ENGENHARIA E ARQUITETURA	TIPO DE DOCUMENTO: RELATÓRIO DE ACESSIBILIDADE	NÚMERO DO DOCUMENTO: ARQ-RA-IFSUD-JF-R00-004	REV. 0
	TÍTULO DO DOCUMENTO: RELATÓRIO DE ACESSIBILIDADE – IF SUDESTE JUIZ DE FORA MG		FOLHA: 1 / 61

RELATÓRIO DE ACESSIBILIDADE

BLOCO - E

**INSTITUTO FEDERAL DE EDUCAÇÃO, CIÊNCIA E TECNOLOGIA DO
SUDESTE DE MINAS GERAIS**

Figura 1 – Sugestão para adequação de escadas

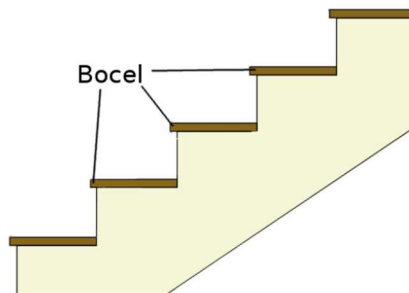
exigências da alínea ‘a’ do item 6.8.2. Assim, para poder se adequar a norma a sugestão é que seja instalado Bocel nos degraus aumentando assim o dimensionamento do piso, conforme figura ilustrativa abaixo:
